Service Informationen

GRUNDIG

Inhaltsverzeichnis

Autoradio-Anschlussgehäuse

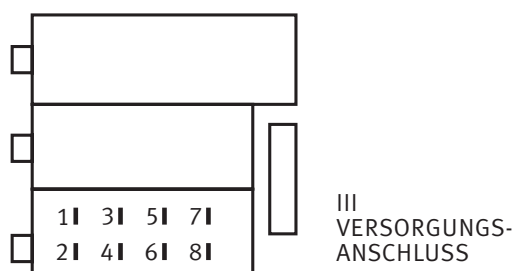
Nach Einbau eines Grundig Autoradios in einen PKW der Fa. VW (Fahrzeugtypen Golf und Passat ab Baujahr 4/1998) kann es je nach Gerätetyp zu verschiedenen Fehlererscheinungen kommen:

Die Fa. VW hat die Kontaktbelegung des fahrzeugseitigen ISO-Versorgungssteckers für Autoradios geändert. Bisher war der Kontakt 5 für eine durch das Autoradio geschaltete Plusspannung (für Antenne/Booster) vorgesehen.

Ab Modelljahr 4/98 kann an diesem Kontakt Dauerplus (KL. 30) anliegen.

Es ist zu gewährleisten, daß am Kontakt 5 des Autoradios keine Dauerplusspannung ansteht. Gegebenenfalls den Kontakt aus dem Steckergehäuse entfernen und geeignet isolieren.

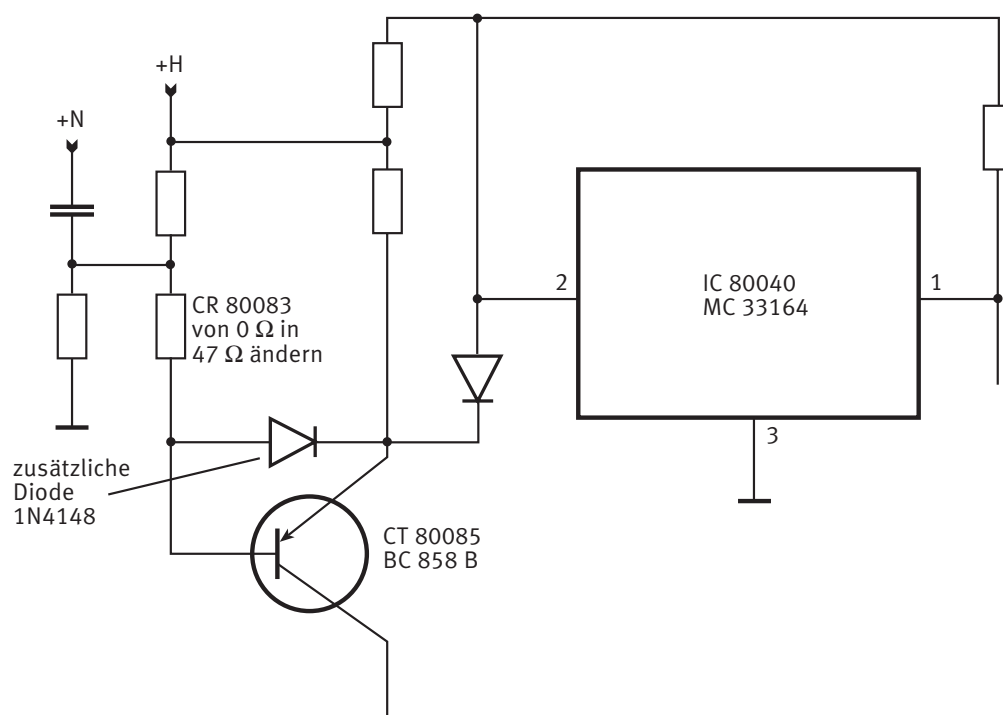
Das Gerät geht nach Netz-Ein in Stellung Standby und lässt sich auch mit der Fernbedienung nicht einschalten.

Ausfall des Transistors CT 80085 BC 858B (Position X=148, Y=18).

Nach dem Austausch des Transistors löten Sie eine zusätzliche Diode 1N 4148 von der Basis zum Emitter (Anode an die Basis) des CT 80085 ein und ändern den Widerstand CR 80083 von 0 Ω in 47 Ω 5% (Bauform 0805).

Die zusätzliche Diode können sie auf der Leiterzugseite zwischen den Basisanschluß des CT 80085 und der Katode der Diode CD 80081 löten.

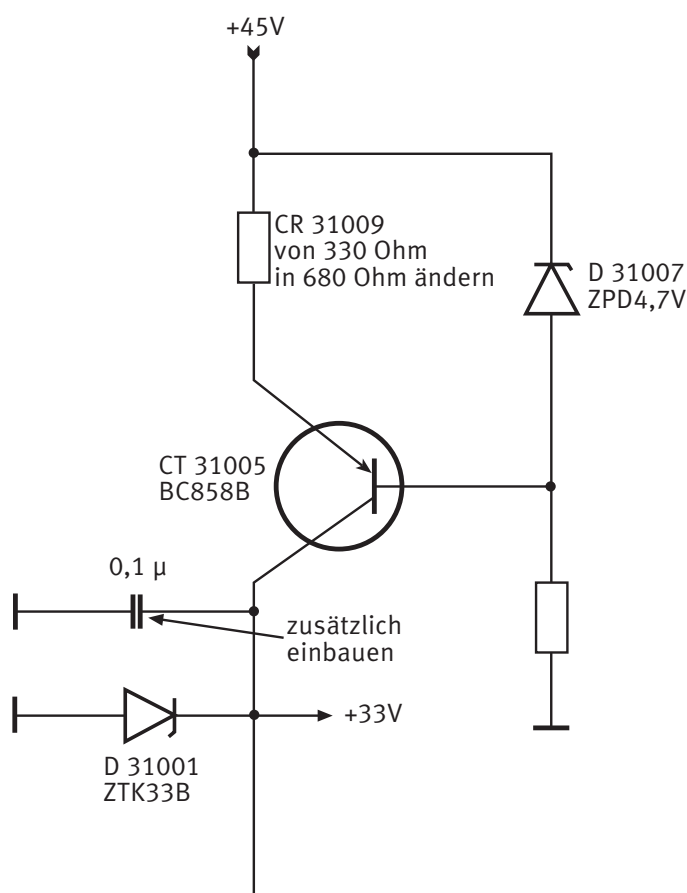
Kein Empfang.

Ausfall der Diode D 31001 ZTK 33B durch zu hohen Zenerstrom.

Zusätzlich zum Austausch der Z-Diode ZTK 33B ändern Sie den SMD Widerstand CR 31009 von 330 Ω in 680 Ω 5% (Bauform 0805) und löten einen zusätzlichen Folienkondensator 0,1 μ F parallel zur Z-Diode ZTK 33 ein.

Bei Ausfall der Z-Diode den Widerstand (Position X=78, Y=10) ändern und den zusätzlichen Kondensator einlöten.

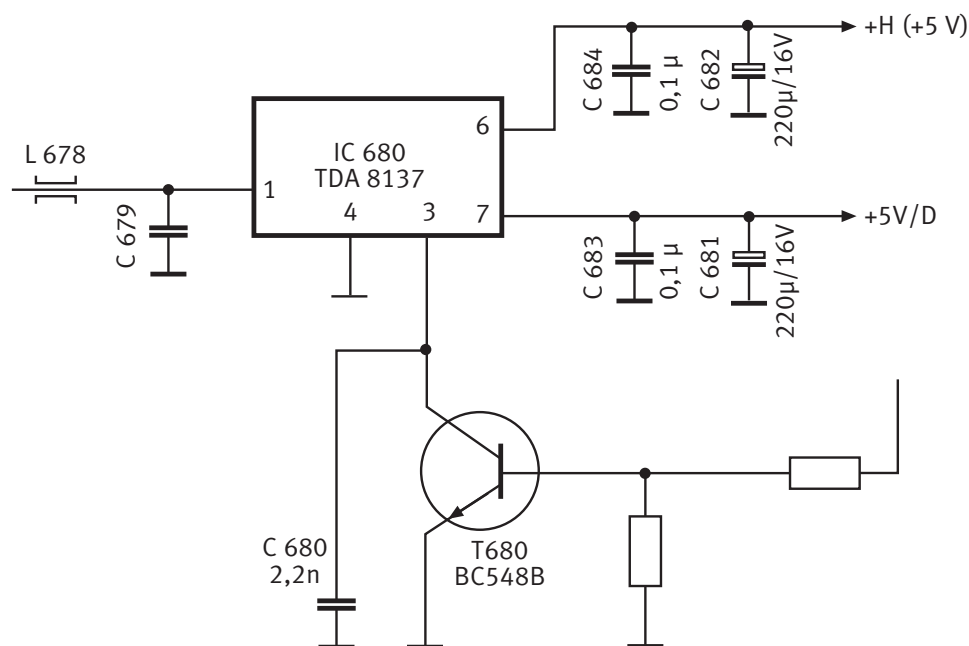
Einreißen der Menü- und Videotexteinblendungen.

Ausfall der Kondensatoren C 683 und C 684 je 0,1 μ F.

Zusätzlich zum Austausch der Kondensatoren C 683/684 tauschen Sie die Elkos C 681 und 682 je 220 μ F/16 V aus.

Brücke zwischen diesen Punkten einlöten und mit Heißkleber fixieren

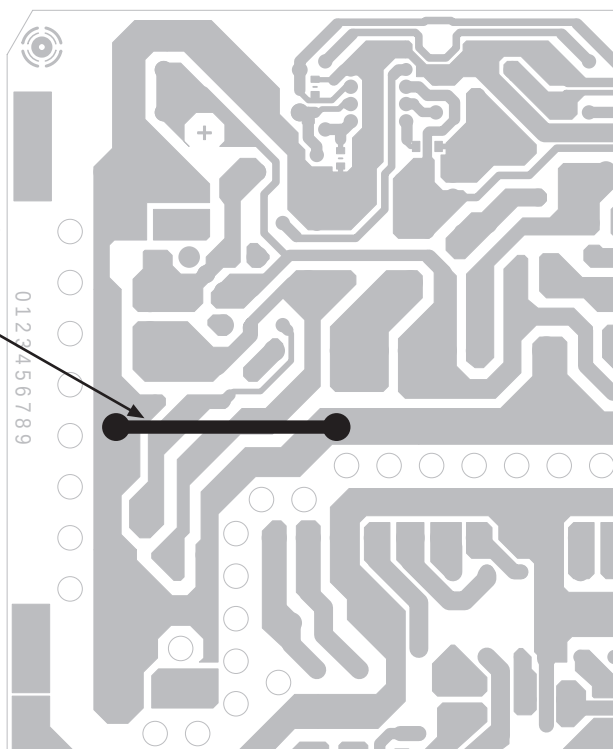
In unmittelbarer Nähe (ca. 2 m) des eingeschalteten Fernsehgerätes ist der UKW-Empfang gestört.

Durch Einlöten einer zusätzlichen Masse-Masse-Verbindung wird eine spürbare Verminderung des Störpegels erreicht.

Im Netzteilbereich löten sie auf der Leiterzugseite einen ca. 35 mm (2,5 mm²) langen, isolierten Draht (zwischen den Positionen R 60007 und C 60001) laut Skizze ein. Mit dieser zusätzlichen Leitung wird die Masseschleife kurzgeschlossen, die als Störquelle lokalisiert wurde.

Führen Sie die Änderung mit größter Sorgfalt aus (Primärseite - VDE-Sicherheit!), der Draht ist zusätzlich mit Heißkleber zu fixieren!

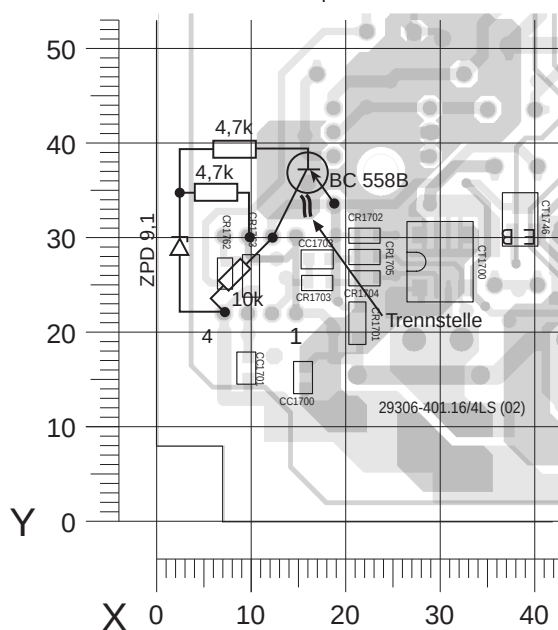
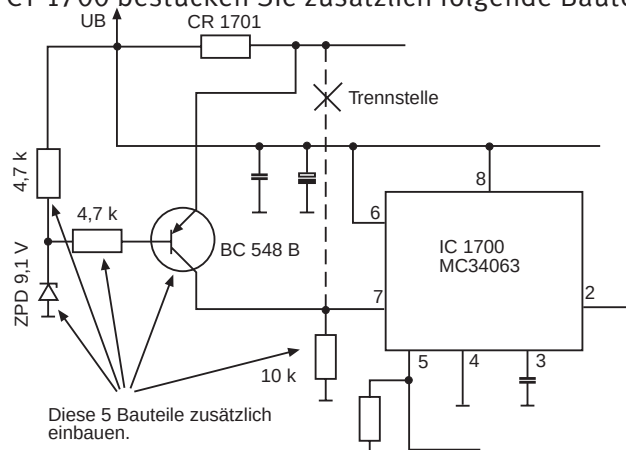
Keine Funktion.

Ausfall des Transistors CT 1700 Si 9955 durch eine Versorgungsspannung (Batteriebetrieb) unter 9 V.

- Ändern Sie den Kondensator C1736 von 270 pF in 100 pF/1 kV.
- Durch den Einbau einer zusätzlichen Transistorstufe (Schutzschaltung) schaltet der STR 100 DX bei einer Versorgungsspannung unter 9 V ab.

Bei Ausfall des CT 1700 bestücken Sie zusätzlich folgende Bauteile (siehe Skizze):

Schaltungsauszug aus dem Service-Manual
72010-527.35 Seite 4 - 47

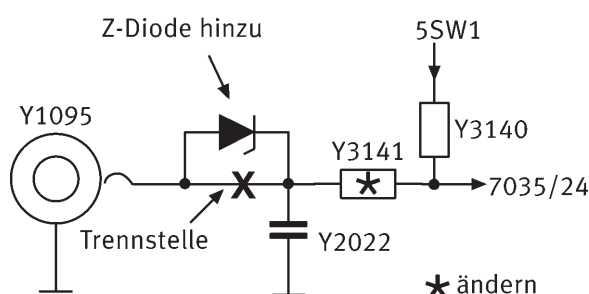
Der Sat - Receiver läßt sich über seinen Fernbedienger nicht mehr steuern.

Durch Impulse auf der Sat - Control - Leitung wird der IR - Empfänger vom Sat - Receiver blockiert.
Die Tastatur des Sat - Receivers bleibt funktionsfähig.

Y 3141 von 4,7 K Ω in 470 Ω ändern.
Leiterbahn (Innenleiter) zwischen der Cinchbuchse Y 1095 und CR-Y 3141 auftrennen.
Z - Diode mit 3V3 hinzu (z.B. BZX 84 C 3V3) Anode zur Cinchbuchse.
